Assunto: AQUEDUTOS LOGRADOURO/SACO DA SERRA
LAJE AUXILIAR PARA CONCRETAGEM

MINISTÉRIO DA INTEGRAÇÃO NACIONAL
PROJETO DE INTEGRAÇÃO DO RIO SÃO FRANCISCO
COM BACIAS HIDROGRÁFICAS DO NORDESTE SETENTRIONAL

MEMORANDO Nº 480/2009

Assunto: Aqueduto Saco da Serra e Logradouro.

Solução construtiva para a concretagem da "cabeça do pilar" : Execução de laje de escoramento da parte maciça da "cabeça do pilar"

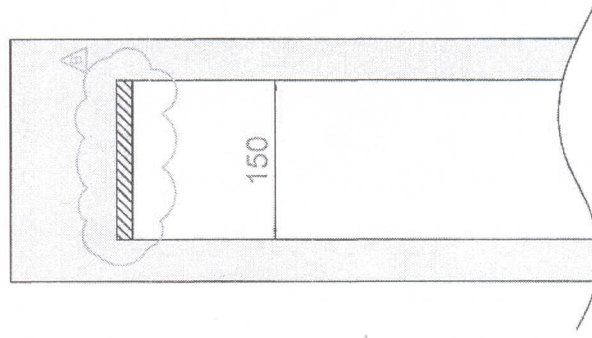
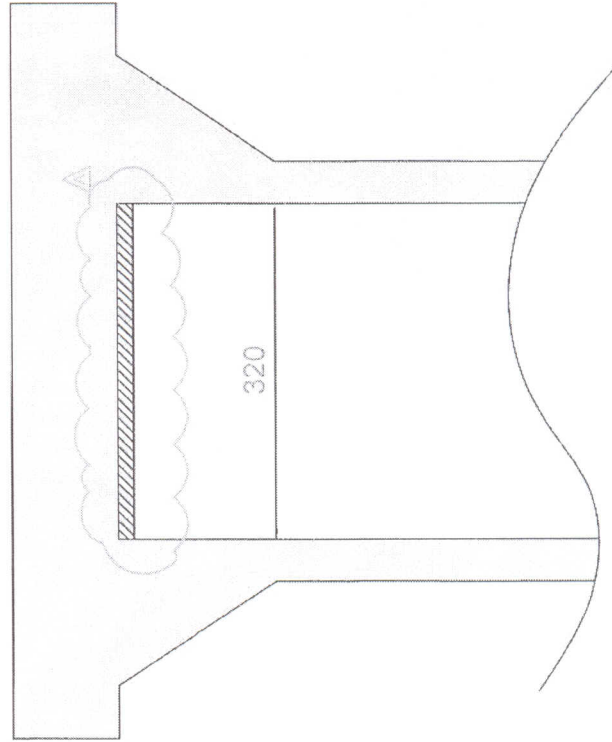
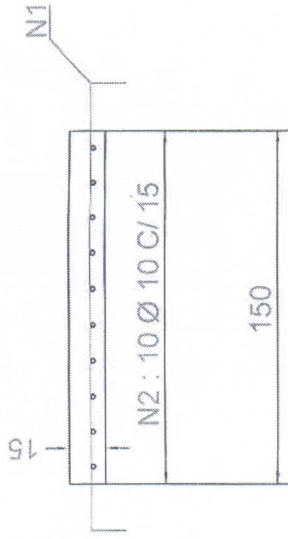
A ENGEORPS, atendendo a solicitação constante do MEMO 480/2009 (CCASF), encaminhado pela Sondotécnica, efetuou a verificação da proposta em executar laje maciça de 15 cm que servirá de forma na concretagem do topo dos pilares. Sob o aspecto estrutural, a proposta apresentada poderá ser executada de acordo com o croqui anexo.

Encaminhamos em anexo o croqui com a sugestão de execução de uma laje maciça com 15 cm de espessura para servir de forma da "Cabeça do Pilar".
